Ministero dell' Ambiente e della Tutela del Territorio e del Mare

Commissione Tecnica di Verifica dell'Impatto Ambientale – VIA e VAS

Parere n. 2105 del 17/06/2016

<p>Progetto:</p>	<p><i>Variante ex Art. 169 Dlgs n. 163/2006</i></p> <p><i>Tratta AV/AC "Terzo Valico dei Giovi".</i></p> <p><i>Variante progettuale a seguito delle nuove norme relative alla "Sicurezza nelle Gallerie Ferroviarie" (DM 28.10.2015)</i></p> <p>ID 3330</p>
<p>Proponente:</p>	<p>Rete Ferroviaria Italiana S.p.A.</p>

WBS (TR13/TR14) – In rosso è indicata la scala di accesso

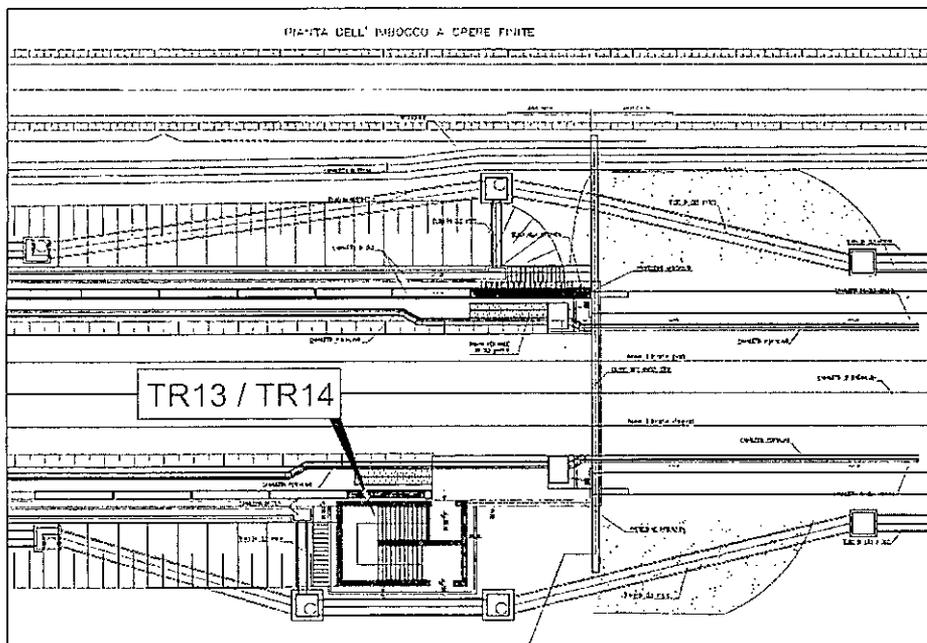
La realizzazione del piazzale di ricovero (IN9H) di superficie 500 mq, determina una modificazione del paesaggio visivo attuale. Il nuovo piazzale e le relative uscite di sicurezza si presentano come nuovi elementi di carattere tecnico, la cui localizzazione determina un sensibile peggioramento degli impatti paesaggistici relativi al PD, pur non producendo particolari modificazioni dell'assetto fondiario, agricolo e colturale, e considerando che i nuovi elementi progettuali non esprimono un impatto rilevante rispetto alla natura delle opere e al contesto paesaggistico di riferimento.

Stralcio planimetrico dell'imbocco della finestra. La freccia rossa indica la zona di ritombamento

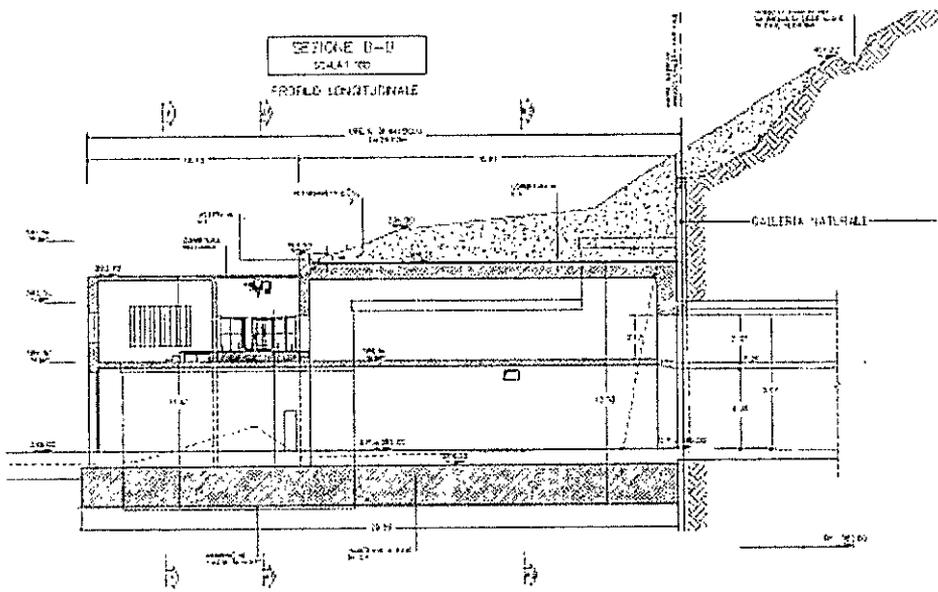
Le modifiche progettuali rispetto al PD consistono nell'adattamento dell'imbocco della finestra per congruenza con le modifiche apportate alla sezione della galleria naturale e in seguito all'inserimento della centrale di ventilazione esterna. La nuova struttura sarà parzialmente inserita all'interno del versante minimizzando l'ingombro visuale dell'edificio.

Trattandosi di elementi progettuali che interessano in parte la superficie occupata dal cantiere, e considerando che l'impronta complessiva dell'Imbocco Finestra Val Lemme è modificata solo marginalmente rispetto a quanto previsto nel PD, si ritiene che le modifiche introdotte con la Variante 007 non comportano ulteriori impatti significativi sulla compagine vegetale, interruzione dei processi ecologici od occupazione di suolo rispetto al PD autorizzato.

WBS FA1B: Fabbricato Piazzale esterno finestra Cravasco

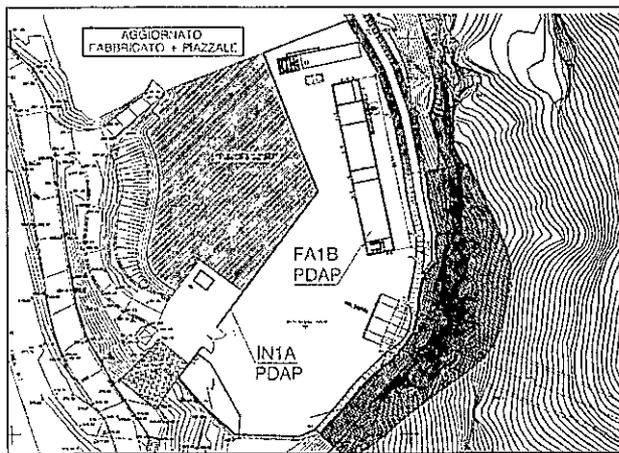
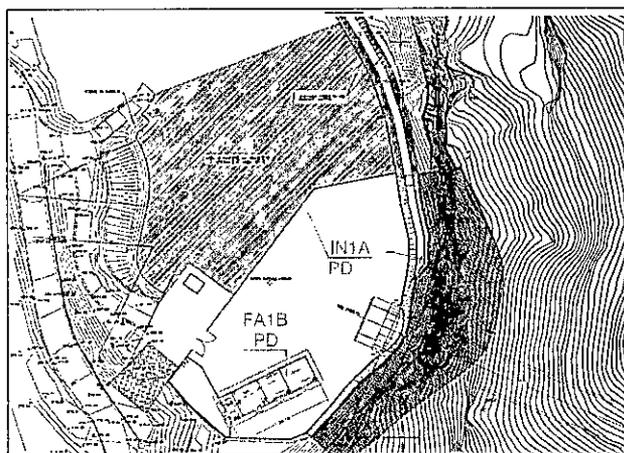
Per quanto riguarda l'assetto percettivo, scenico o panoramico, le modifiche progettuali del fabbricato e della collocazione all'interno della piazzola rispetto a quanto previsto nel PD, costituiscono un aggravio per quanto riguarda l'aumento del volume e dell'altezza complessiva del nuovo fabbricato (FA1B).

Il progetto delle sistemazioni a verde della nuova infrastruttura sarà adeguato in maniera tale da mitigare le modificazioni dell'impatto generato dall'opera rispetto all'assetto percettivo, scenico e panoramico.

WBS FA1C: Fabbricato Piazzale esterno finestra Castagnola

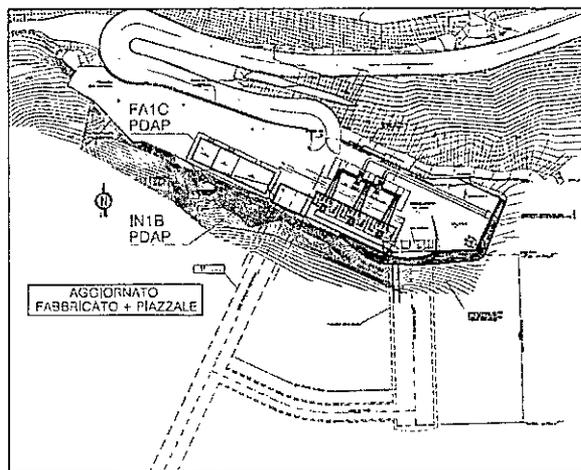
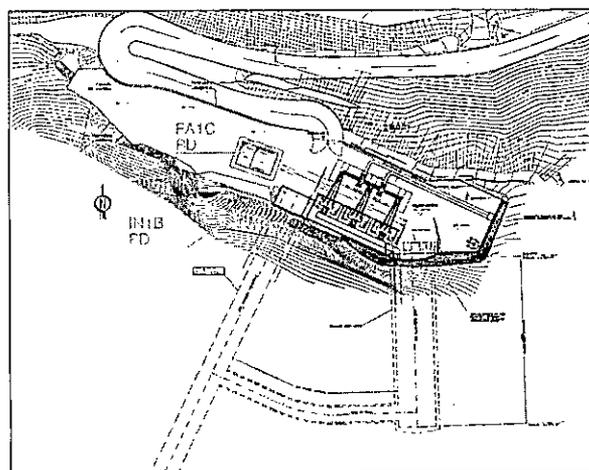
Le modifiche degli interventi del PD collocati in aree oggetto di vincolo paesaggistico, con riferimento all'area dell'Imbocco Castagnola, sono identificati con le WBS progettuali FA1C (fabbricato) e IN1B0 (piazzola).

WBS FA930: Fabbricato tecnologico MT/BT - Imbocco Vallemme

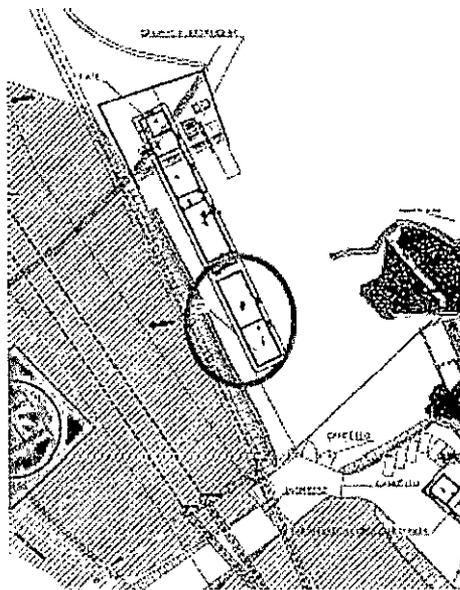
Per quanto riguarda l'assetto percettivo, scenico o panoramico, la realizzazione del nuovo fabbricato (FA930) e le modifiche progettuali nel volume e l'altezza del fabbricato previsto nel PD (FA1E) e della relativa piazzola (IN1C0), pur costituendo ulteriori fattori di aggravio rispetto all'intrusione delle opere nel sistema paesaggistico di riferimento, si presentano di entità tale da determinare un lieve aggravio rispetto allo scenario paesaggistico previsto nel PD.

WBS IN1B0: Piazzola Finestra Castagnola (Fabbricato FA1C)

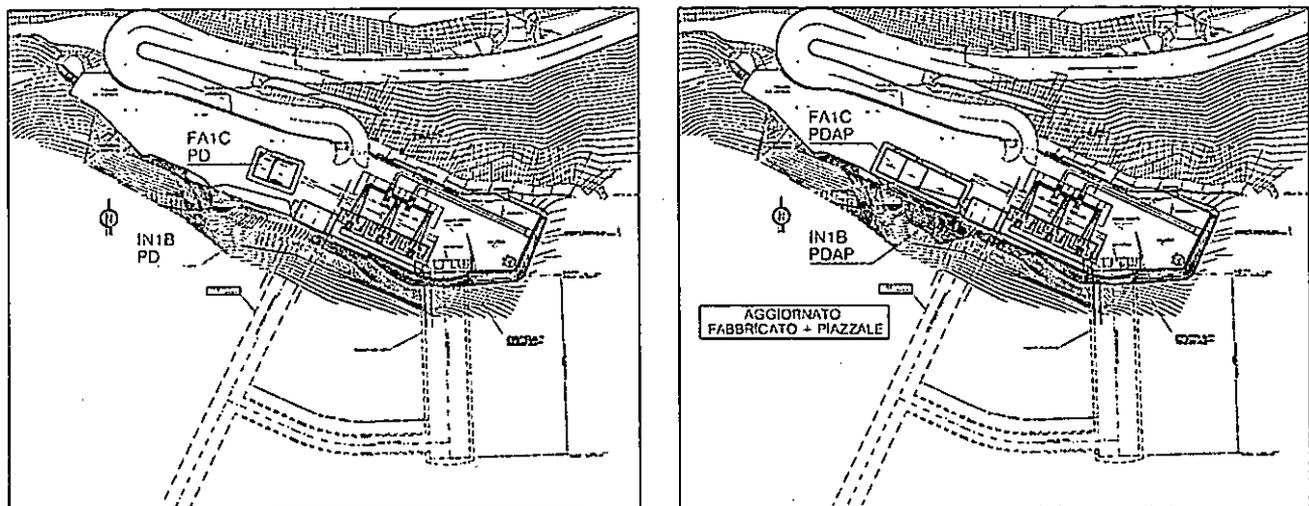
Le modifiche inerenti l'area della piazzola (IN1B0) prevedono lo sbancamento di una superficie attualmente coperta da bosco, soggetta a vincolo paesaggistico (D.lgs 42/2004, art. 142, comma 1, lett. g.).
